Van: " [redacted]@rho.nl>
Verzonden: dinsdag 15 april 2025 11:26
Aan: " [redacted]@hardenberg.nl>; " [redacted]@hardenberg.nl>
Cc: " [redacted]@hardenberg.nl>; " [redacted]@hardenberg.nl>; " [redacted]@hardenberg.nl>
Onderwerp: RE: concept stedenbouwkundig plan Heemserpoort WATER

Beste [redacted] en [redacted],
Dank voor jullie input vanuit water voor het stedenbouwkundig plan van bedrijventerrein Heemsterpoort.

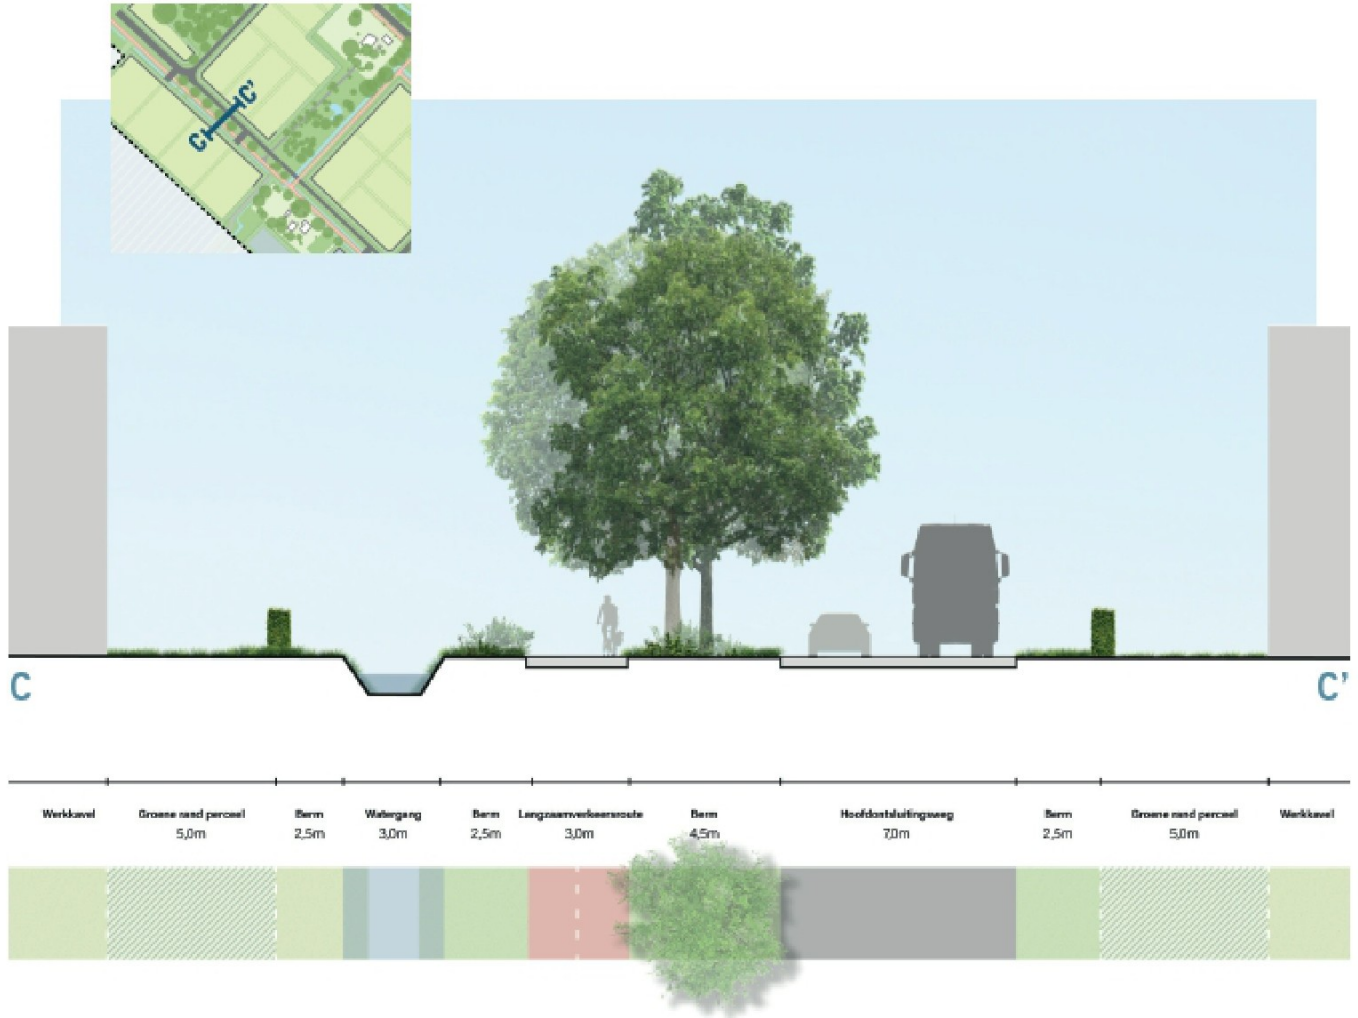
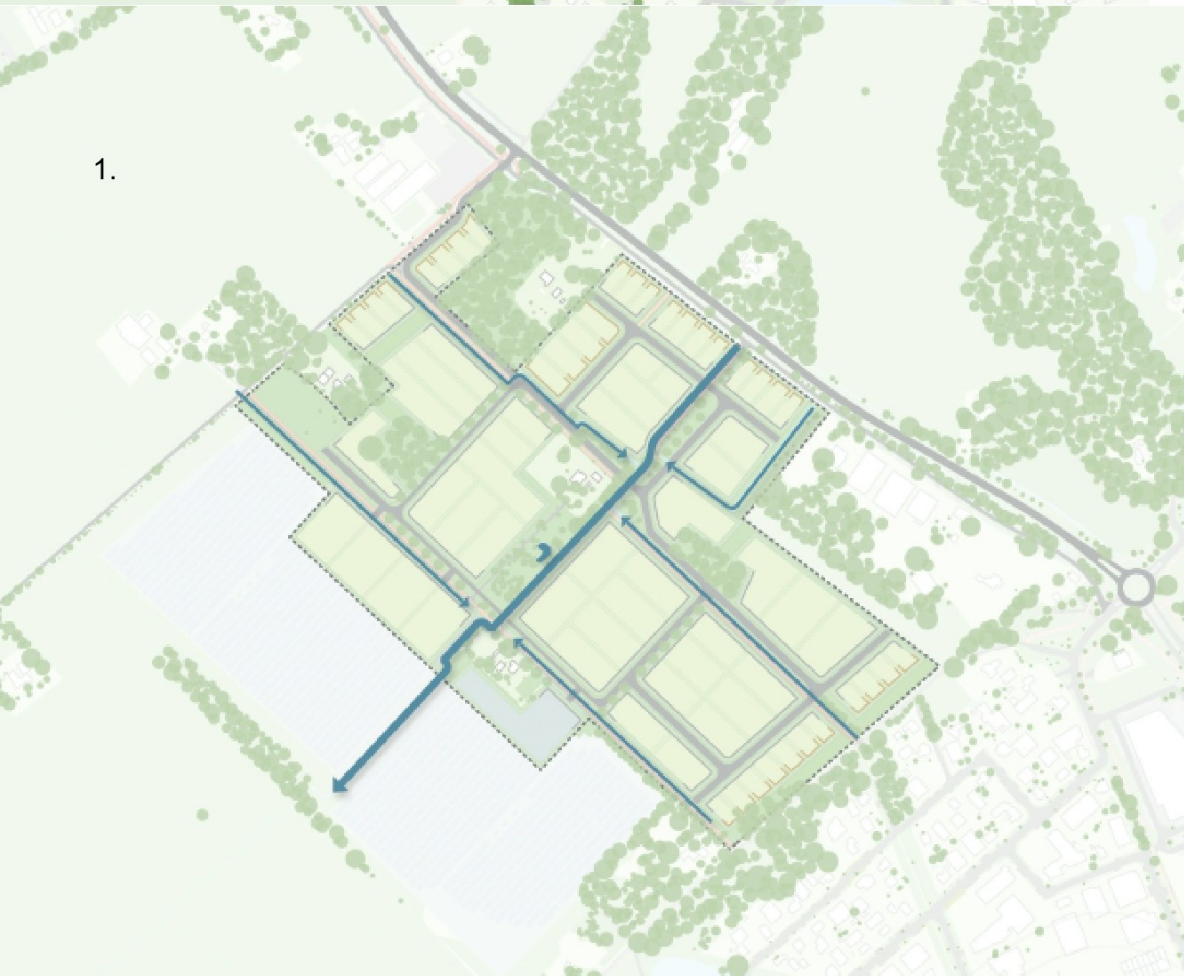
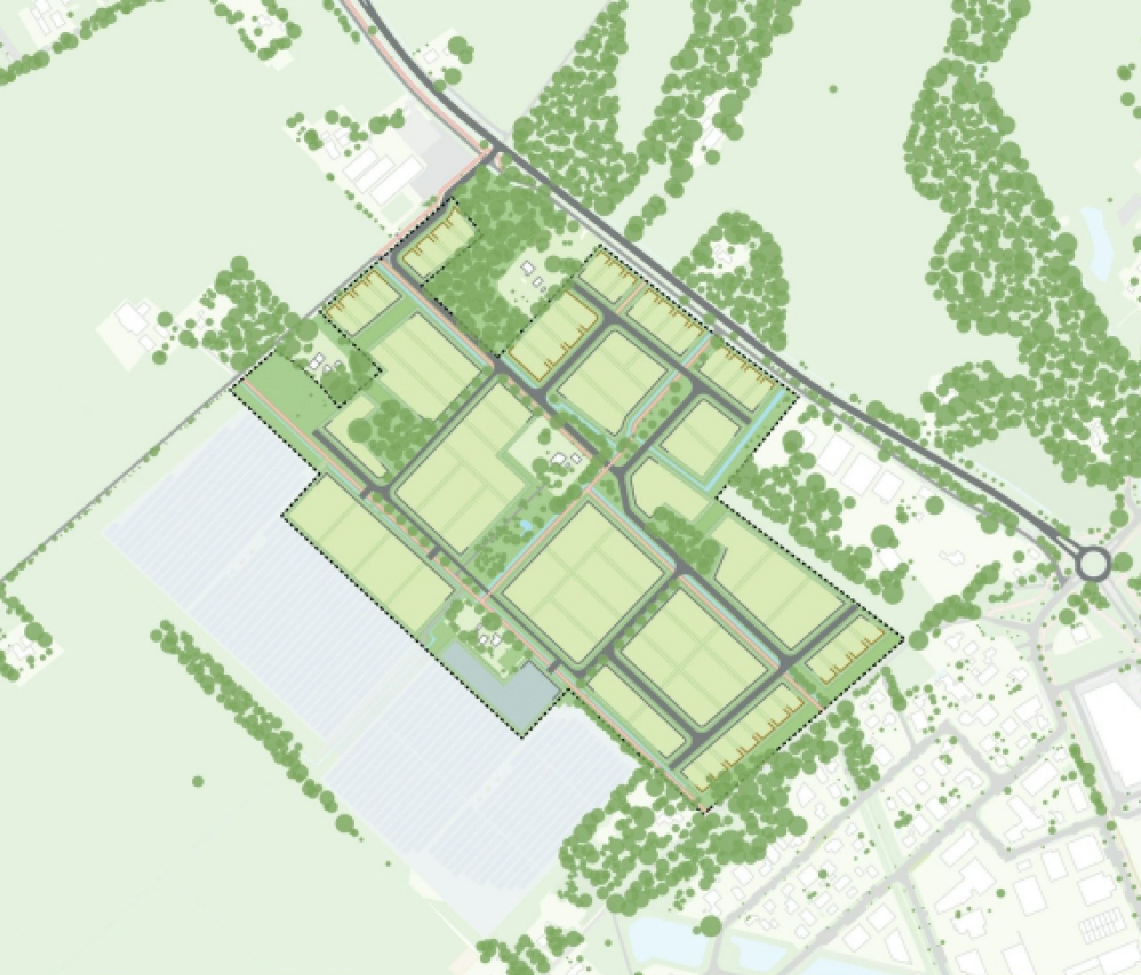
Conform het concept stedenbouwkundigplan gaan we afwateren in de noordwestelijke richting, dit kan voor het deel ten zuiden van de bestaande watergang.

Afwateren naar de noordwestzijde kan niet voor het deel ten noorden van de watergang.

Het idee is/was om het plan af te laten wateren in de richting van de bestaande watergang (centraal in het plangebied).

Ik zie aan de zuidzijde van de bestaande watergang al watergangen naast de rijbaan ingetekend staan, staan deze allemaal in verbinding met elkaar?

Hoe ge je aan de noordzijde van de bestaande watergang afwateren? Hoe komt het water van deze zijde in de watergang terecht? Dit is mij op dit moment niet duidelijk in het concept plan.

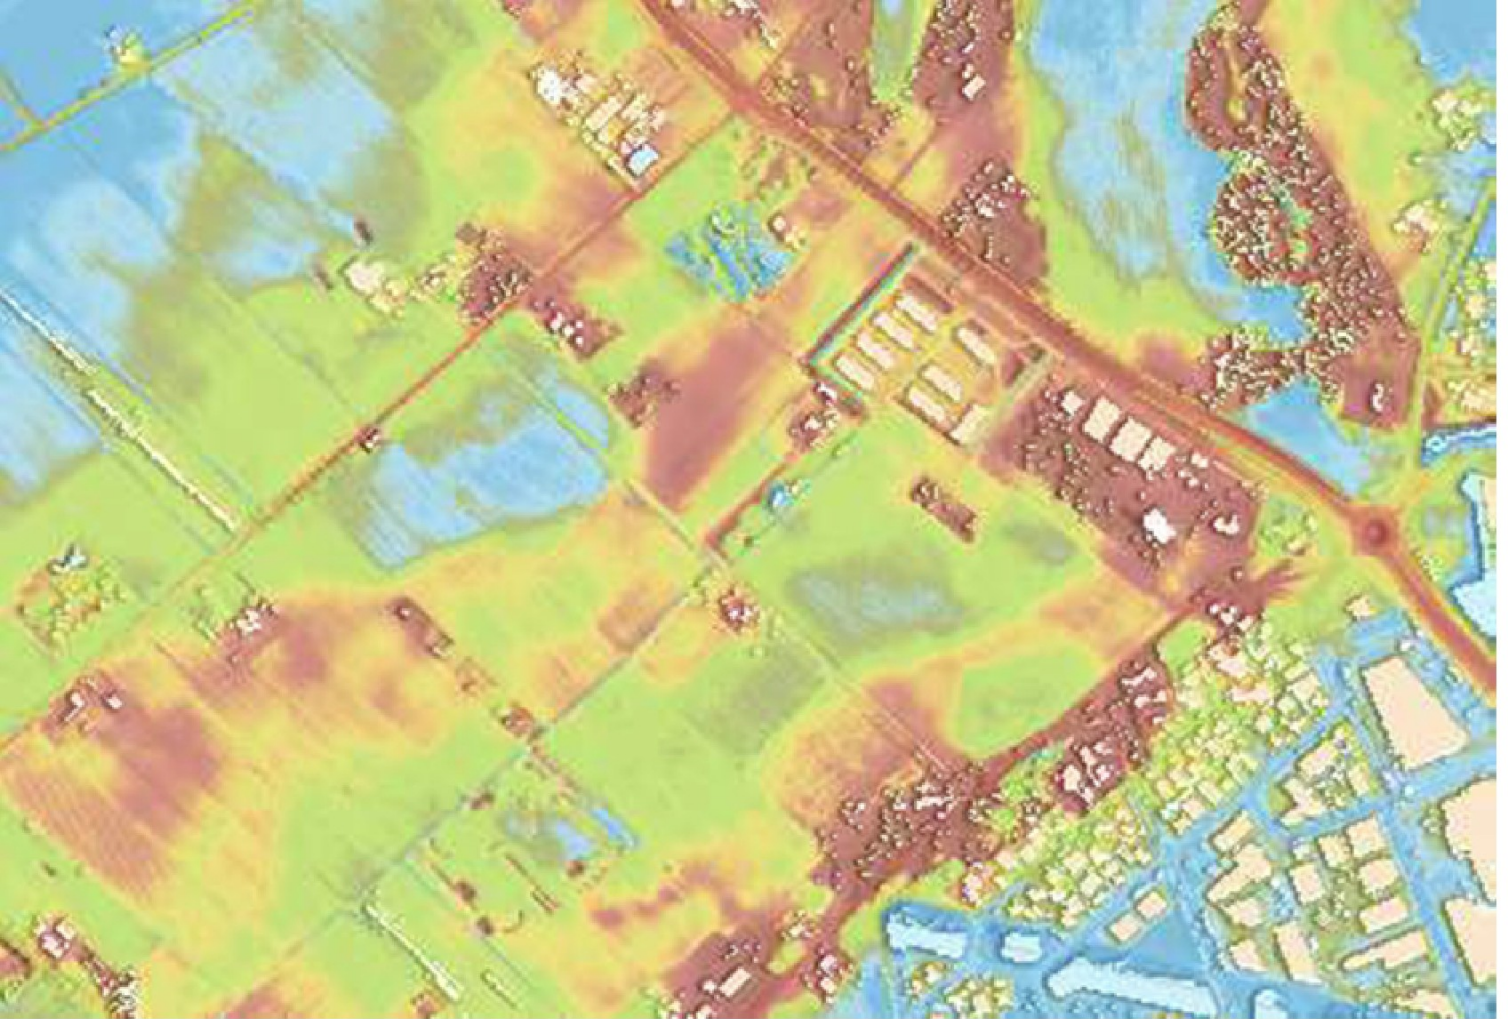
Als we de waterafvoer in zuidwestelijke richting doen (zoals nu voorgesteld), betekent dit dan dat we het noordwestelijk deel (alles boven de brede sloot) moeten verhogen? Dit lijkt vanuit duurzaamheid niet wenselijk. Zie hoogtekaart hieronder.

2. Kunnen jullie aangeven hoe breed de hoofdafwatering in zuidwest richting ongeveer zou moeten zijn? Lijkt jullie zeg 6 meter vanaf de insteek voldoende?
3. Breedte watergangen: We hebben nu de (overige) sloten 4 meter breed gemaakt (vanaf de insteek). Zie dwarsprofiel hierboven. Dit is vrij smal, denk ik, maar zou omdat het hier zandgrond betreft misschien voldoende kunnen zijn? Hoe zien jullie dit? Kun je inschatten wat de breedte zou moeten zijn?
